O Estudo de Impacte Ambiental (EIA) da “**Central Solar Fotovoltaica dos Arrochais, Subestação e Linha de Ligação à Rede, a 400 kV**” foi submetido pela **Sun Arrochais – Produção de Eletricidade, Lda.**, enquanto proponente do projeto, na plataforma SILIAMB, nos termos do Regime Jurídico da Avaliação de Impacte Ambiental (RJAIA), estabelecido pelo Decreto-Lei (DL) n.º 151-B/2013, de 31 de outubro, na redação dada pelo DL n.º 152-B/2017, de 11 de dezembro.

No âmbito da apreciação da conformidade do EIA, prevista no artigo 14.º do RJAIA, a **Agência Portuguesa do Ambiente (APA)** através do ofício **S048715-202108-DAIA.DAP**, de 12 de agosto de 2021, considerou necessário proceder à clarificação de alguns aspetos, bem como à apresentação de elementos adicionais.

2. ESCLARECIMENTOS OU ELEMENTOS ADICIONAIS SOLICITADOS

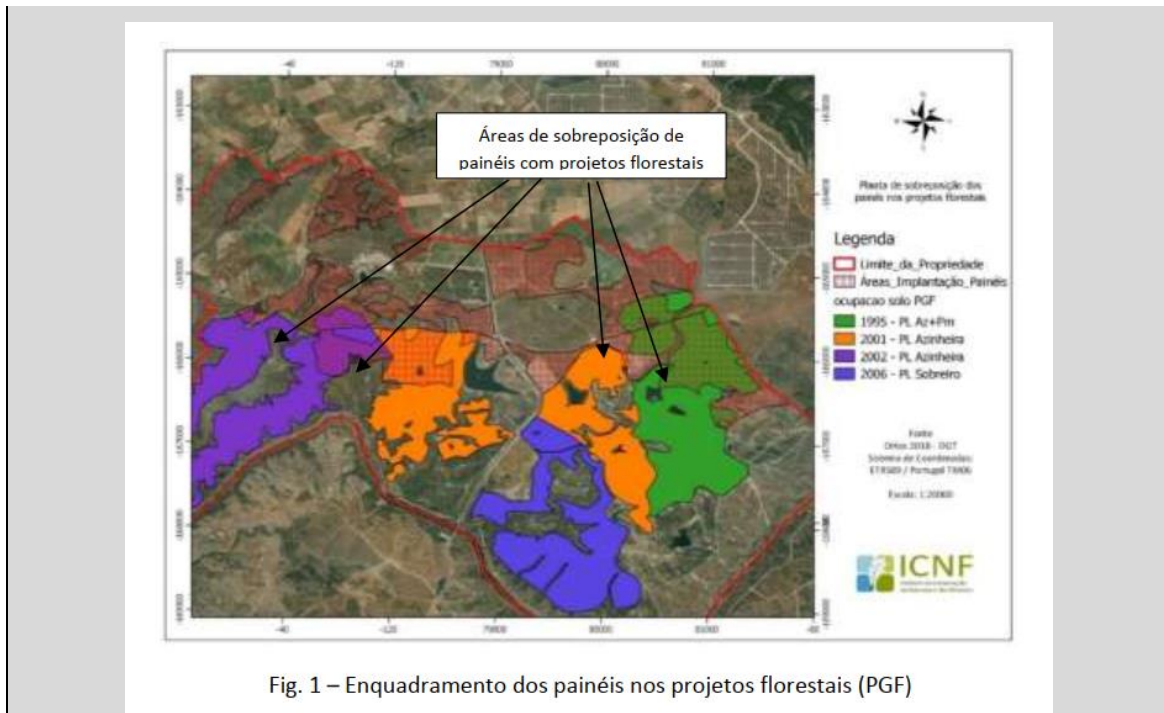
11. No que respeita às Figuras 5.9.9 e 5.9.10 acrescentar o seguinte:

a. Limite da ZEC.

b. Identificar e apresentar cartografia dos seguintes habitats constantes do último levantamento cartográfico no âmbito dos trabalhos para elaboração do Plano de Gestão da ZEC Moura/Barrancos, nomeadamente:

- 4030 – Charnecas secas europeias.
- 6420 – Pradarias húmidas mediterrânicas de ervas altas da Molinio-Holoschoenion.
- 8220 – Vertentes rochosas siliciosas com vegetação casmofítica.

As Figuras 5.9.9 e 5.9.10 do Relatório Síntese do EIA (revisto) incluem o limite da ZEC e a cartografia de habitats.

Os habitats referidos não foram observados e, consequentemente, cartografados, conforme explicado no ponto 5.9.2.4 do Relatório Síntese do EIA (revisto).
